**Всемирный форум для согласования правил
в области транспортных средств**

Рабочая группа по вопросам освещения
и световой сигнализации

**Предложение по дополнению 16 к поправкам серии 02
к Правилам № 3 (светоотражающие устройства)**

**Представлено экспертом от Международной группы экспертов
по вопросам автомобильного освещения и световой
сигнализации (БРГ)***

"Рис. 1
(Маркировка одиночных огней)

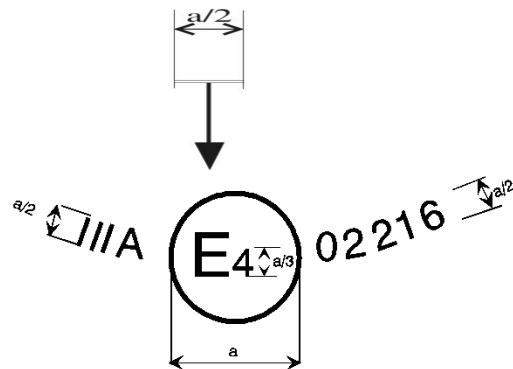
Приложение 3, рис. 1, изменить следующим образом (добавление стрелки, направленной вниз):

Вертикальная стрелка, исходящая от горизонтального сегмента и обращенная вниз, указывает допустимую высоту установки данного устройства, составляющую не более 750 мм от поверхности грунта, и может быть

проставлена либо над, либо под кругом, в который вписана буква "Е", либо рядом с ним, вблизи группы обозначений, указывающих класс, или цифр, представляющих собой номер официального утверждения.
